INFORMACIÓN DE SERVICIO

Diferencias visuales en el tensor de correa 533 0086 30

INA 0054

Fig. 1: Versión de INA con dos tornillos M8x35

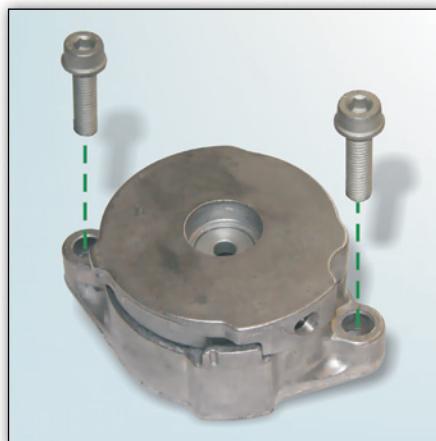
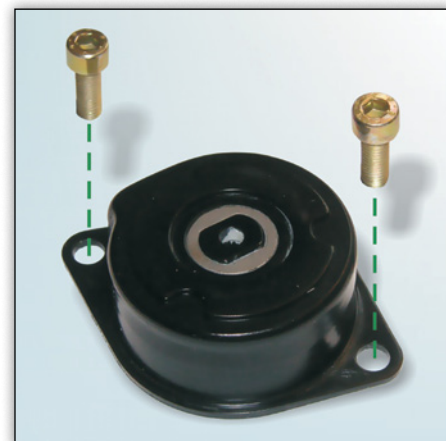
Al sustituir el tensor de correa 533 0086 30, el vehículo puede tener montada alguna de las versiones mostradas. Schaeffler Automotive Aftermarket ofrece actualmente la versión que aparece en la Fig. 1.

Ambas versiones cumplen con los requisitos técnicos.

Se deben utilizar únicamente los tornillos (M8x35) suministrados por Schaeffler Automotive Aftermarket, ya que la brida del tensor de correa 533 0086 30 (Fig. 1) tiene una anchura mayor.
